Betreff: Stellungnahme zur Änderung des Bebauungsplanes "Brandlwiese" mit einem Deckblatt Nr.8 GE e "Brandlwiese"

Betreff: Einwände gegen den Flächennutzungsplan

Frühzeitige Beteiligung der Öffentlichkeit und Behörden sowie sonstigen Träger öffentlicher Belange gem. § 3 Abs. 1 und § 4 Abs. 1 BauGB

zur Änderung des Flächennutzungsplanes mit einem Deckblatt Nr. 10 GEe „Brandlwiese“
und

Anhang 1: Teilausschnitt FNP Gemeinde Teisnach

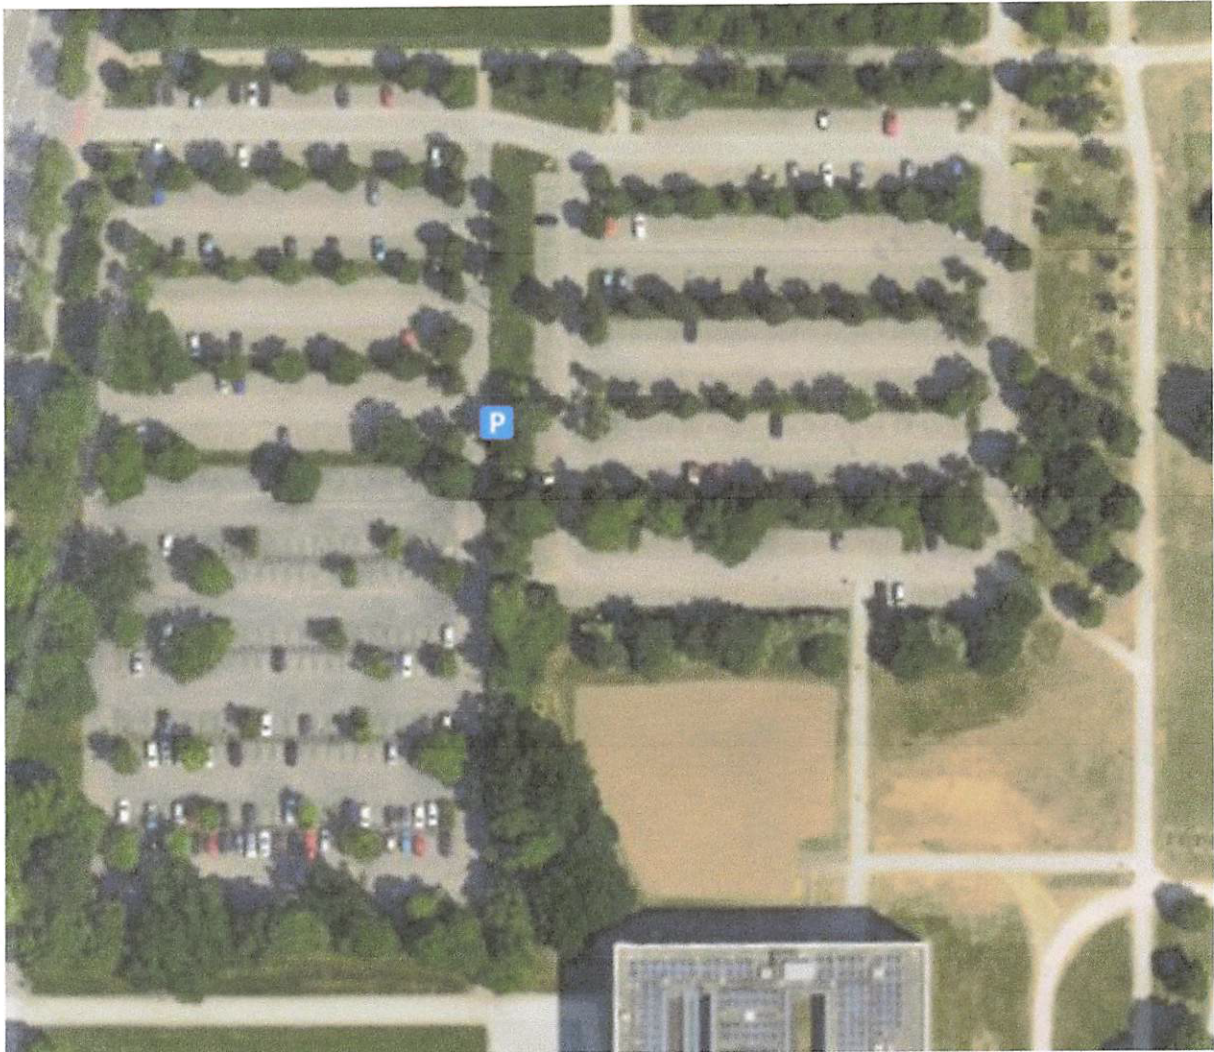
Wie aus dem aktuellen Flächennutzungsplan ersichtlich ist, liegt das 8000 m² große Planungsgebiet im Ortsteil Hundsruck direkt an der Kaikenrieder Straße. Es handelt sich um ein landwirtschaftlich genutztes Ackergrundstück. Die genaue Situation in diesem Ortsbereich kann dem aktuell gültigen Flächennutzungsplan der Gemeinde wie auch einem Luftbild (Bayernatlas) entnommen werden (siehe Anhang 1 und 2).

Beplante Gebiete sind laut Flächennutzungsplan das Gewerbegebiet „GE Rohde & Schwarz“ (entstand ca. 1970), daran in östliche Richtung anschließend, der Kaikenrieder Straße folgend, das eingeschränkte Gewerbegebiet „GEe Brandlwiese“, wiederum an dieses anschließend, in südöstlicher Richtung der Kaikenrieder Straße folgend, das Mischgebiet „MI Brandlwiese“. Nordöstlich des „GEe und MI Brandlwiese“ liegt das allgemeine Wohngebiet „WA Brandlwiese“. Das beplante Gebiet „Brandlwiese“ entstand ca. 2000.

Laut aktuell gültigem Flächennutzungsplan verläuft die Nutzung beginnend mit GE über GEe und MI bis hin zu WA und landwirtschaftlichen Nutzflächen. Erkennbar ist ein roter Faden, auf Bereiche mit höherem Emissionspotential folgen stufenweise jeweils Bereiche mit niedrigerem Emissionspotential. Die Gemeinde hat hier ihre ortsplanerischen Pflichten wahrgenommen und zugleich ist der Trennungsgrundsatz nach § 50 BImSchG erfüllt, es sind emittierende Bereiche von solchen mit schutzwürdigen Nutzungen räumlich getrennt.
